Správa železniční dopravní cesty, státní organizace  
Stavební správa východ  
Nerudova 1  
772 58 Olomouc

NAŠE ZN: 17300/2017-SZDC-SSV-Ú3  
VYŘIZUJE: Milada Hofmanová  
TEL: 724 932 387  
E-MAIL: Hofmanova@szdc.cz  
DATUM:

Věc: **Revitalizace trati Břeclav – Znojmo, 2. stavba**  
Vysvětlení/ změna/ doplnění zadávací dokumentace č. 5  
ve smyslu § 98 a § 99 zákona č. 134/2016 Sb., o zadávání veřejných zakázek, ve znění  
pozdějších předpisů (dále jen „ZZVZ“)

SO 06-19-01 T.ú. Valtice - Mikulov na Moravě, Propustek v km 96,893  
2.6.1 Výkres pažení šachty  
M1:50

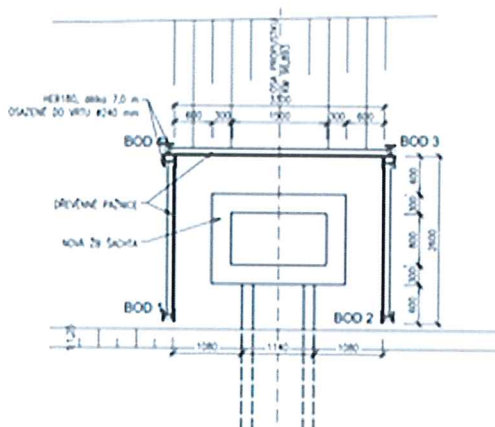
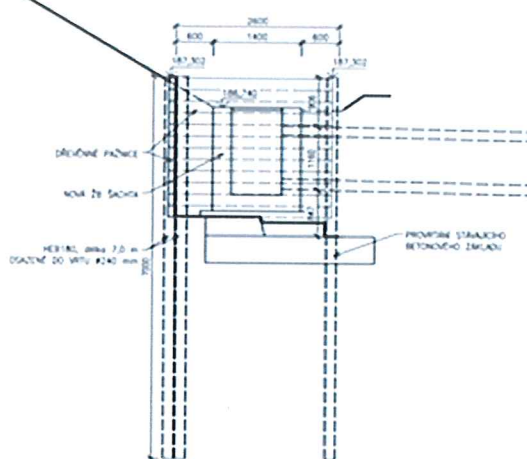
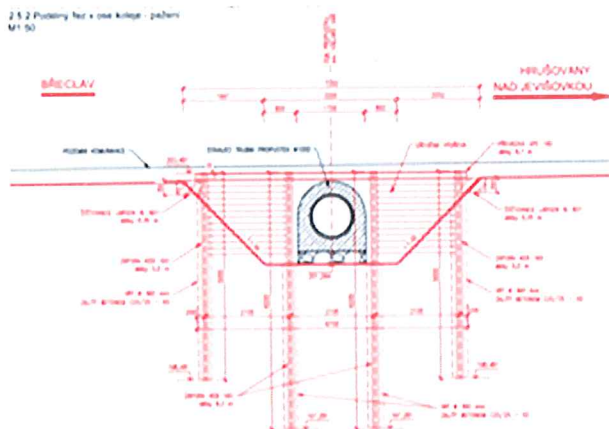
Na výkresu jsou zápory z HEB 180, ve statickém výpočtu jsou **HEB 360**.

V technické zprávě jsou navrženy HEB 180 ale výpočet je proveden na HEB 360 – viz příloha č. E1.4.1.4. S ohledem na zkušenosti z jiných staveb navržena konstrukce z HEB 180 při odkopu na – 2,5 m a dřevěného pažení tl. 100 mm **staticky nevyhoví.**

**Z důvodu bezpečnosti pracovníků žádáme zadavatele a projektanta o přepočítání pažení konstrukce na HEB 180 a doložení výpočtu pro dřevěné pažení tl. 100 mm při rozteči zápor 3,4 a 2,6 m.**

Totožný dotaz jako č. 28. V rámci dotazu č.28 bylo navrženo pažení opraveno, včetně příloh: Technická zpráva, Výkres pažení šachty, Statický výpočet a Výkaz výměr.

2.5.2 Podélný řez v ose koleje - pažení  
M 1:50

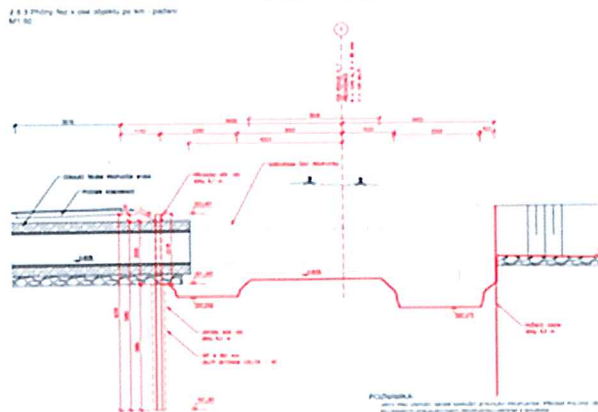
Ve statickém výpočtu chybí statické posouzení dřevěného pažení při rozteči zápor á 2,1m a statický výpočet únosnosti ocelových pažnic UNION. Jsme názoru, že zároveň pažnice UNION neutěsňují přítoky vody, jak je napsáno v technické zprávě (nemají zámky).

*Z důvodu bezpečnosti pracovníků žádáme zadavatele a projektanta o přepočítání pažení konstrukce, a to jak dřevěného pažení, tak i pažení u UNION pažnic.*

Jedná se o dočasnou konstrukci. V rámci technologického předpisu zhotovitel upřesní řešení na základě svých možností. Navržená výdřevu vyhoví na aktivní zemní tlak ( $0,32 \text{ kNm} < 2,33 \text{ kNm}$ ). Problematika pažnic UNION je řešena v dotazu č. 27 takto: Pažnice UNION přenášejí pouze zemní tlak a hloubka pažení vychází z obdobných konstrukcí. Pažnice tedy staticky vyhoví. Případné přítoky vody budou odčerpány, viz položka č. 4 – Čerpání vody do 500 l/min.
